詳細設計段階における対応状況（竜巻防護ネット）（概要版）

設置許可段階における方針及び構造概要	詳細設計への反映事項	備考
<p>① 海水ポンプ室補機ポンプエリアの隔壁（南側）は壁厚が薄くフレームを支持できないため、十分な厚みがある東西側壁にブラケットを取り付け、フレーム支持用の大梁を設置することとした。また、フレームは非常用海水ポンプのメンテナンス及び門型クレーンの吊上の能力を考慮して5分割すること（フレームを5基設置することにより、海水ポンプ室補機ポンプエリアを覆う構造）とした。</p>  <p>図1 竜巻防護ネット構造概要</p>	<p>① 耐震性確保のために実施する海水ポンプ室の補強計画を竜巻防護ネットの設計に反映した。具体的には、東西側壁上部への補強梁設置に伴い、海水ポンプ室東西方向開口幅が狭くなつたことから、フレーム基数を5基から4基に見直した。また、南側隔壁の補強を踏まえ、南側隔壁のコーベル上に大梁を設置することとし、東西側壁へのブラケットは設置しないこととした（図1参照）。</p>  <p>図1 竜巻防護ネット構造概要</p>

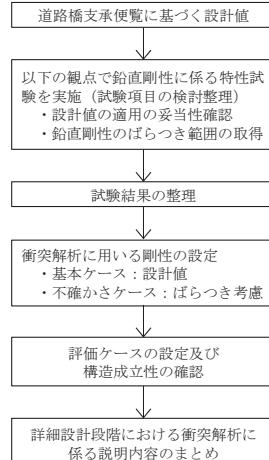
設置許可段階における方針及び構造概要	詳細設計への反映事項	備考
<p>⑤ 構造成立性を踏まえて、詳細設計段階では現実に即した解析モデルとして、ゴム支承の特性を考慮した解析モデルを適用し、評価を実施することを説明した。</p>	<p>⑤ 現実に即した解析モデルを適用する観点で実施したゴム支承剛性に係る特性試験を踏まえ、ゴム支承の拘束条件を3方向弹性とした（鉛直剛性に係る試験について図2及び表1参照）。</p>  <p>図2 衝突解析におけるゴム支承の鉛直剛性の設定フロー</p>	<p>■ ゴム支承の鉛直剛性について、竜巻影響評価の特徴を踏まえた剛性の設定について検討する必要があったことから、特性試験を実施し、解析モデルの設定に反映した。</p> <p>なお、水平（せん断）剛性に関しては、設置許可段階にて特性試験を実施し、衝突解析への適用性について確認している。</p>

図3 評価フロー (1/2)

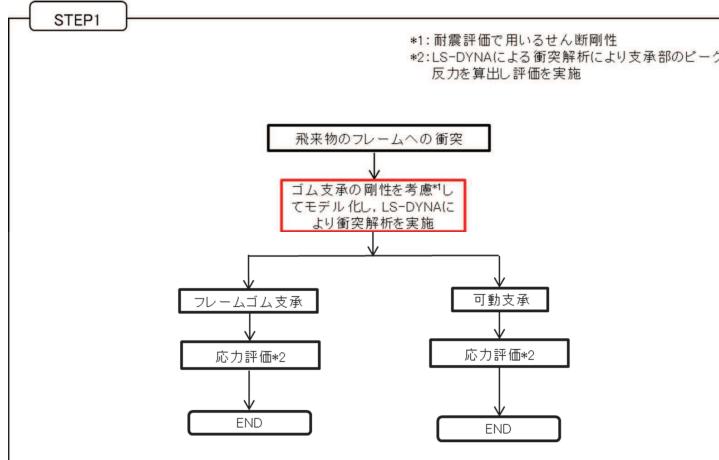
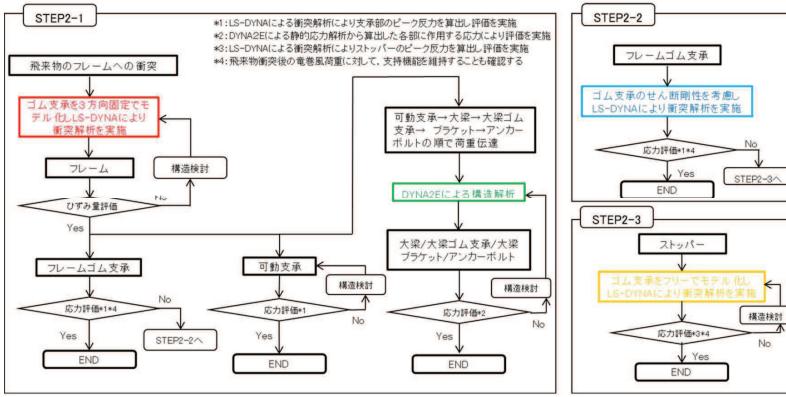
設置許可段階における方針及び構造概要	詳細設計への反映事項	備考
<p>⑥ 設置許可段階での構造成立性確認時に用いた評価フローを組み替え、詳細設計段階の評価フローを設定することを説明した。</p>  <pre> graph TD STEP1[STEP1] --> Impact[飛来物のフレームへの衝突] Impact --> Rubber[Gム支承の剛性を考慮*1し てモデル化し、LS-DYNAにより衝突解析を実施] Rubber --> FrameRubber[フレームゴム支承] FrameRubber --> Stress2[応力評価*2] Stress2 --> END1[END] Rubber --> Movable[可動支承] Movable --> Stress2[応力評価*2] Stress2 --> END2[END] </pre> <p>*1:耐震評価で用いるせん断剛性 *2:LS-DYNAによる衝突解析により支承部のピーク反力を算出し評価を実施</p>  <pre> graph TD subgraph STEP1 [STEP1] Impact1[飛来物のフレームへの衝突] --> Rubber1[Gム支承を3方向固定でも モデル化しLS-DYNAにより 衝突解析を実施] Rubber1 --> Frame1[フレーム] Frame1 --> Stress1[ひずみ評価] Stress1 --> FrameRubber1[フレームゴム支承] FrameRubber1 --> Stress2[応力評価*1+4] Stress2 --> END1[END] Stress2 --> Check1[構造検討] Check1 --> Impact2[飛来物のフレームへの衝突] Impact2 --> Rubber2[Gム支承を3方向固定でも モデル化しLS-DYNAにより 衝突解析を実施] Rubber2 --> Frame2[フレーム] Frame2 --> Stress1[ひずみ評価] Stress1 --> FrameMovable1[フレームゴム支承] FrameMovable1 --> Stress2[応力評価*1+4] Stress2 --> END2[END] Stress2 --> Check2[構造検討] Check2 --> Impact3[飛来物のフレームへの衝突] Impact3 --> Rubber3[Gム支承を3方向固定でも モデル化しLS-DYNAにより 衝突解析を実施] Rubber3 --> Frame3[フレーム] Frame3 --> Stress1[ひずみ評価] Stress1 --> Movable1[可動支承] Movable1 --> Stress2[応力評価*1+4] Stress2 --> END3[END] Stress2 --> Check3[構造検討] Check3 --> Impact4[飛来物のフレームへの衝突] Impact4 --> Rubber4[Gム支承を3方向固定でも モデル化しLS-DYNAにより 衝突解析を実施] Rubber4 --> Stopper1[ストッパー] Stopper1 --> Stress2[応力評価*3+4] Stress2 --> END4[END] Stress2 --> Check4[構造検討] end </pre> <p>*1:LS-DYNAによる衝突解析により支承部のピーク反力を算出し評価を実施 *2:DYNA-SEによる静的応力解析から算出した各部に作用する応力により評価を実施 *3:LS-DYNAによる衝突解析によりストッパーのピーク反力を算出し評価を実施 *4:飛来物衝突後の竜巻風荷重に対して、支持機構を維持することも確認する</p>	<p>⑥ 設置許可段階での構造成立性確認時に用いた評価フローを組み替えた評価フローを設定した（次頁、図3参照）。</p>	<p>■設置許可段階において、以下の内容について説明している。</p> <ul style="list-style-type: none"> 左記の評価フローに基づき、代表的な評価結果をもって、構造成立性を確認した。 詳細設計段階では、現実に即した解析モデルの適用や、基本ケースに対する不確かさケース（ゴム支承の剛性のばらつきの影響及び衝突姿勢の影響確認）の設定を考慮し、設置許可段階での評価フローを組み替えた評価フローを設定することとした。（次頁参照）

考慮する事項	基本ケースにおける設定	不確かさケースにおける設定	解析モデルにおけるゴム支承の剛性	設計値を設定	不確かさケース(I) 刚性のばらつきを考慮した値を設定	衝突解析における衝突姿勢	短辺衝突	不確かさケース(II) 長辺衝突による影響を確認	<p>■ 詳細設計段階において、以下の方針とした。</p> <ul style="list-style-type: none"> ・ 海水ポンプ室の耐震性確保のための補強計画を踏まえ、南側隔壁のコーベル上に大梁を設置することとし、東西側壁へのブレケットは設置しないこととした。 ・ 支承部の剛性設定や寸法見直しにより、いずれの支承部も許容値を満足する設計方針とした。これに伴い、ストッパーに対しては竜巻防護ネットの支持機能を期待しないこととした。ただし、道路橋示方書の落橋防止構造を参考に自主的に設置することとした。
考慮する事項	基本ケースにおける設定	不確かさケースにおける設定									
解析モデルにおけるゴム支承の剛性	設計値を設定	不確かさケース(I) 刚性のばらつきを考慮した値を設定									
衝突解析における衝突姿勢	短辺衝突	不確かさケース(II) 長辺衝突による影響を確認
